**Bebauungsplan Nr. 293 „Quartier Festungspark – ehem. Fritsch-Kaserne“, Koblenz  
Änderung Flächennutzungsplan „Quartier Festungspark – ehem. Fritsch-Kaserne, Koblenz**

Zusammenfassung der bis zum 08.07.2024 eingegangenen Stellungnahmen aus der erneuten Beteiligung gemäß § 4a Abs. 3 BauGB vom 23.04.2024 bis 31.05.2024 und der öffentlichen Auslegung gemäß § 3 Abs. 2 BauGB vom 13.02.2023 bis 29.03.2023 sowie der Behördenbeteiligung gemäß § 4 Abs. 2 BauGB und der frühzeitigen Bürgerbeteiligung gemäß § 3 Abs. 1 BauGB vom 13.12.2021 bis zum 31.01.2022 sowie der ersten Behördenbeteiligung gemäß § 4 Abs. 1 BauGB

**Anlage zur BV/0657/2024**

Abbildung 31: Vergleich der Wasserbilanzen, Darstellung IB Becker

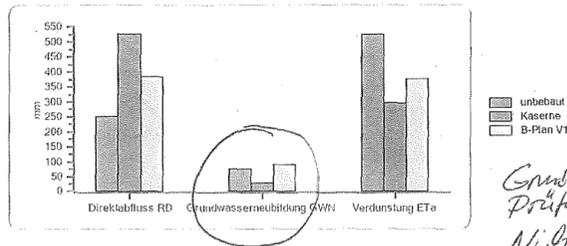
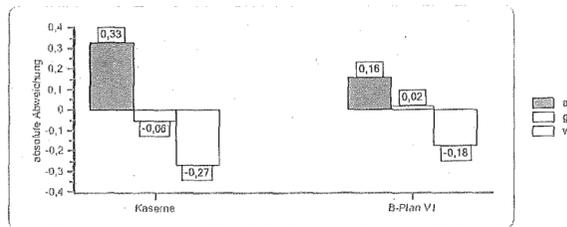
Die Grundwasserneubildung liegt bei der Bestandssituation 6 % unter dem des Zustands einer unbebauten Fläche. Im Vergleich dazu liegt die Grundwasserneubildung bei der Neuplanung um 2 % über dem unbebauten Zustand. Demnach tritt auch in Sachen Grundwasserneubildung eine Verbesserung durch die Neuplanung im Vergleich zur Bestandssituation und sogar eine leichte Verbesserung zum unbebauten Zustand ein. *Nicht plausibel → prüfen*

*Es sollen sich Wertungskriterien im Planungsbereich der Ortslage Urbar auch oberflächliche Abflüsse nach Urbar einfließen ein.*

Die Fortschreibung des Masterplan Medien und Verkehr (Integriertes Regenwasserkonzept) beinhaltet eine überarbeitete Wasserhaushaltsbilanz.
